Umgestaltung Dieskaustraße zwischen Kulkwitzer Straße und Antonienstraße (P-Nr. 90095)

Genehmigungsplanung	Höhenplan	Maßstab:
		1:500/50
Abschnitt:	2+120,000 - 2+379,122	Unterlage:
		B 06.2 - 03 a

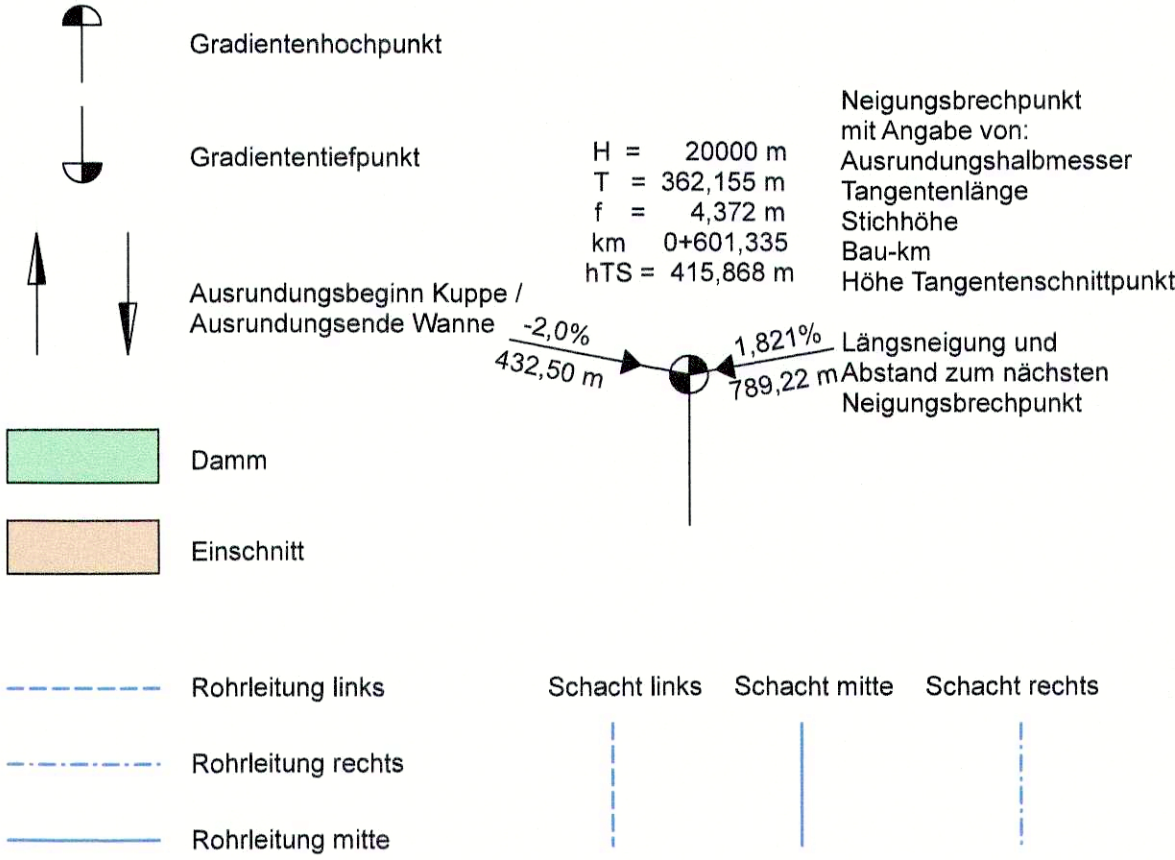
Erläuterungen zum Planindex a  
Änderungen gemäß Abwägung der Stellungnahmen TÖB:  
- Änderung Gleisgradienten zur Schaffung eines Anpassungsbereichs von ca. 6,7 m am Bauende  
- Anpassung der Rampen i.Z. des angehobenen Radfahrstreifens auf eine Neigung <6%
